**高浜発電所 原子炉設置変更許可申請
【津波警報が発表されない可能性がある津波への対応に係る
指摘事項への回答について】**

2020年3月12日
関西電力株式会社

審査会合でご提示いただいた論点、ご指摘事項並びに反映内容(1/4)

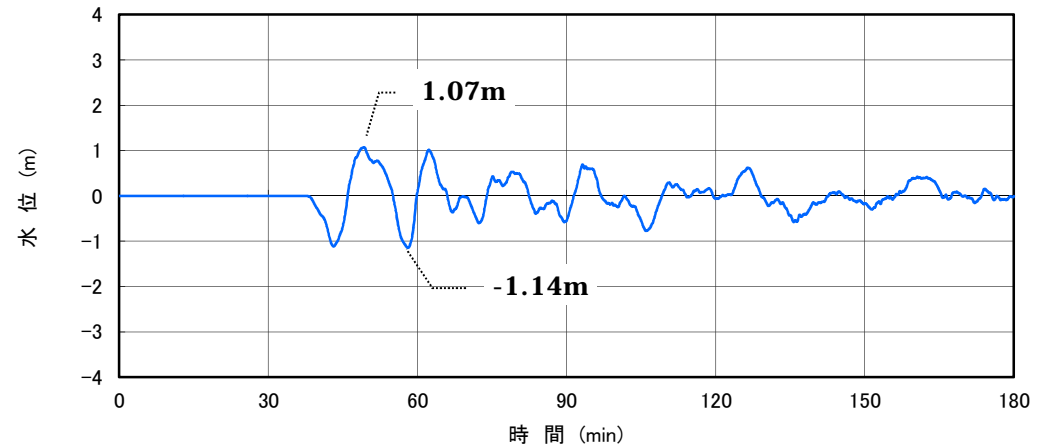
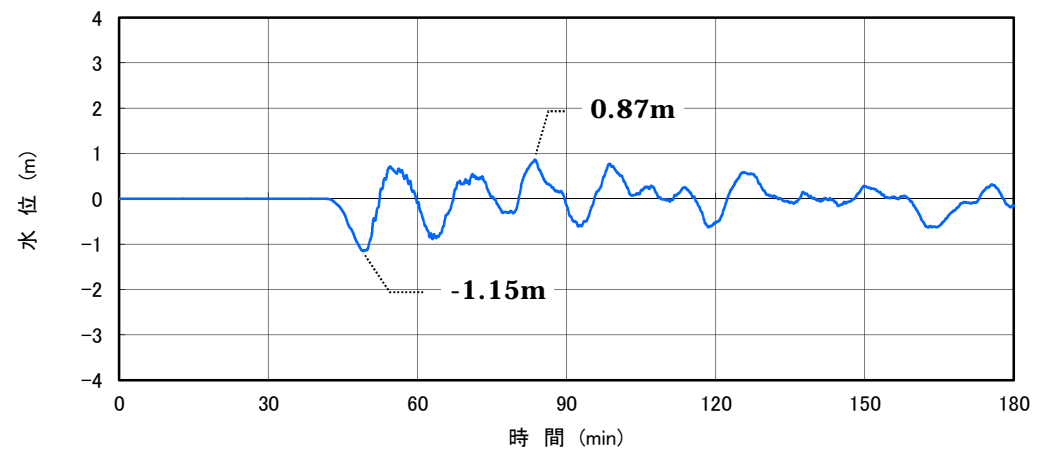
- 既許可時評価と今回の警報なし津波を比較すると、エリアB (Kinematic、警報なし)の水位が各ポンプ室で最高・最小となるため、基準津波 3として選定する。
- 警報が発表されない場合には防潮ゲート閉止運用(後述)の判断基準として1波目の水位変動に着目することから、海底地すべり(警報なし)のうち、最高水位が基準津波 3と同程度で、1波目の水位低下量が最も大きいエリアC (Kinematic、警報なし)を基準津波 4として選定する。(次ページ参照)

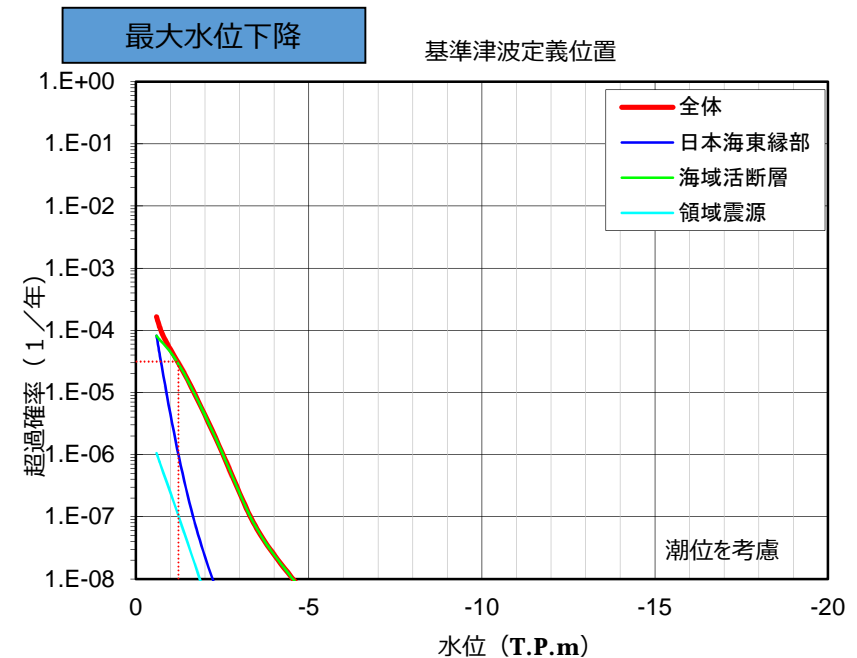
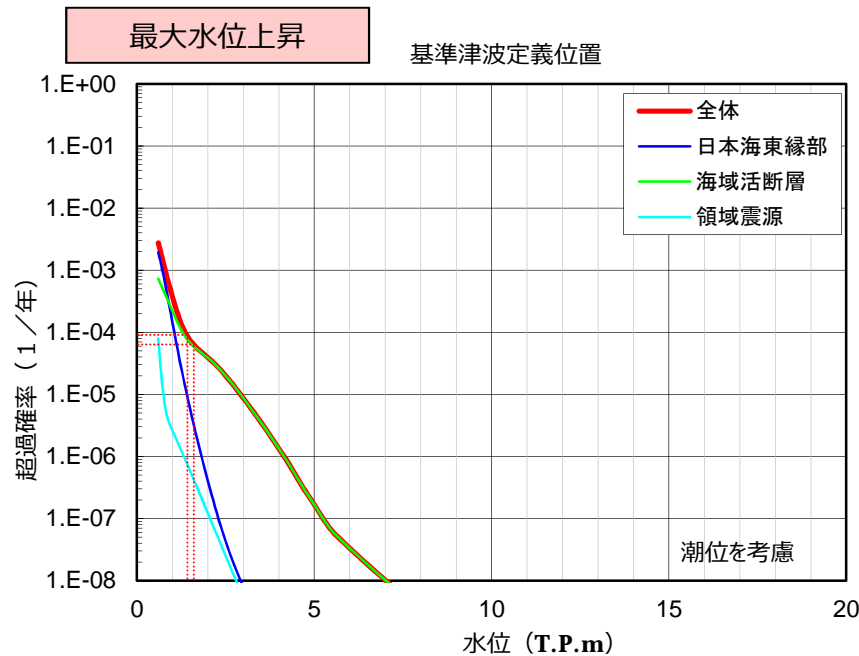
○ 既許可モデル及び修正モデルによる計算結果の比較では、各評価点において基準津波 3, 4 を超える波源はなかった。したがって、モデルの差異は基準津波 3, 4 の選定には影響しない。

○ ただし、モデルによって水位評価結果に差異が生じることから、修正モデルの影響については入力津波の検討において考慮する。
